Nº: EB01-008

MODELO: MT-42E (LUCKY ROBIN GAL)

Asunto: Versión de Memoria v2.1D (GAL)

ANEXO 2: Cambio tecnológico en el integrado CPLD XC9536 XILINX.

Fig. 1

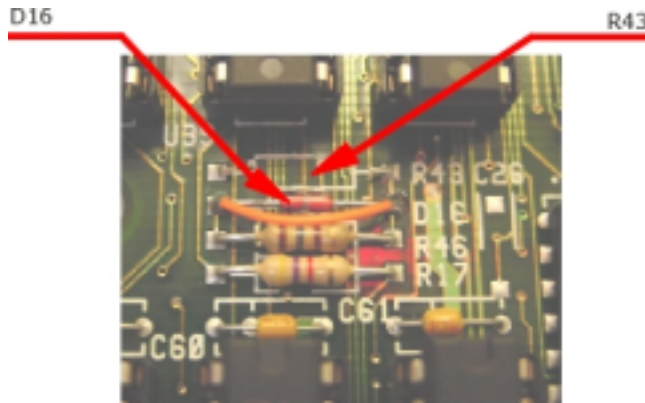
Debido a un cambio tecnológico en la CPLD XC9536 de XILINX fabricadas a partir de la semana 0037, obliga a realizar en las cartas de control con el circuito impreso 960606.5 la siguiente modificación de la fig1.

1. Eliminar la resistencia de 330W 1/4w 5%, R43.
2. Puentear el diodo schottky BAT042, D16.

NOTA IMPORTANTE: Si no realizamos la modificación es posible que la CPU empiece a realizar secuencias erráticas.

Fig. 2

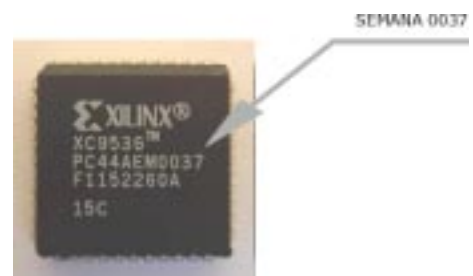
En la carta **DISPLAY PREMIOS 941108.1** hay que cortar la pista que sale del pin 16 del RACK2 y unirla al pin 8 del display DS3, como muestra la fotografía:

Fig. 3

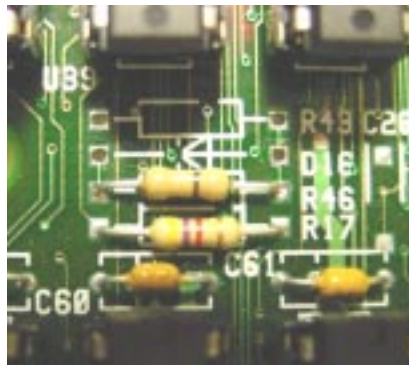
OBSERVACIÓN: A partir de la fecha 27/02/2001, se incorpora esta modificación en fábrica, según fig 3. Eliminando D16 y R43, y sustituyendo R46 por un puente de 0 Ohms.
